高浜発電所 原子炉設置変更許可申請

審査会合における指摘事項に対する回答

【海外製高燃焼度燃料の構造材Q12™について】

【指摘事項（2026年2月24日 第1392回審査会合）】

FIGURE 1. Axial Creep Strain of Zircaloy-4 and Q12™, Irradiated in BOR-60

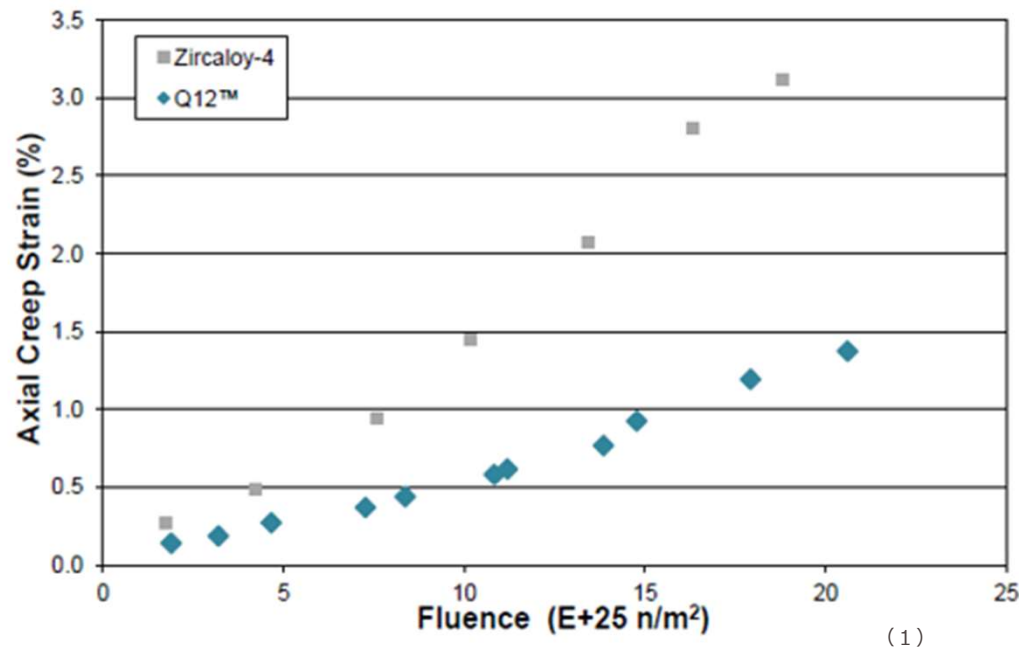
海外製高燃焼度燃料の支持格子材料「Q12™」について、国内使用実績がないため、十五条のみならず各条文への適合性を具体的に説明すること。

- 支持格子へのQ12™の採用は、照射による支持格子ばね力の緩和及び支持格子の位置ずれに関する。
- 支持格子ばね力の緩和については、下図に示す試験炉での軸方向引張クリープ試験結果より、Q12™はジルカロイ-4と比較して照射によるクリープ歪は低減する傾向であり、照射による支持格子ばね力の緩和は軽減される方向に作用する。
- 支持格子の位置ずれについても、Q12™はジルカロイ-4と比較して照射による伸びは低減する傾向であり、上記のクリープ特性と合わせて、照射による支持格子位置ずれは軽減される方向に作用する。
- これらの特性の違いも踏まえた詳細設計により、支持格子ばね力緩和による過度なフレットング摩耗及び過大な位置ずれを防止する。

図1 Q12™製の制御棒案内シンプル採用燃料の集集体伸び⁽¹⁾

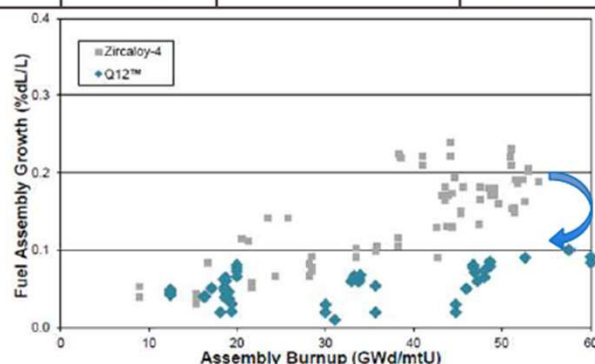
輸入燃料仕様の説明において、初期ヘリウム圧力を大きくしたことによる燃料健全性に問題ないこと、及び、Q12™を用いたことで、寸法安定性、耐食性が向上することについて、評価結果、実績などを用いて説明すること。

- Q12™合金は、ジルカロイ-4に対し、ニオブの添加量が増え、スズ、鉄、クロムの添加量が減っている。
- 構造材の物性・挙動について、公開されているZr基合金の知見(次頁参照)を踏まえると、下表の影響があると考えられ、Q12™の寸法安定性や耐食性が向上することが推測される。
 - ✓ 寸法安定性：主要な成分変化がニオブ添加量増加、スズ添加量減少のため、寸法安定性が向上すると推測される。
 - ✓ 耐食性：主要な成分変化がニオブ添加量増加、スズ添加量減少のため、耐食性が向上すると推測される。
- なお、Q12™は海外商業炉や研究炉で寸法安定性、耐食性の向上を示すデータ(図1、2)が得られている⁽¹⁾⁽²⁾⁽³⁾。
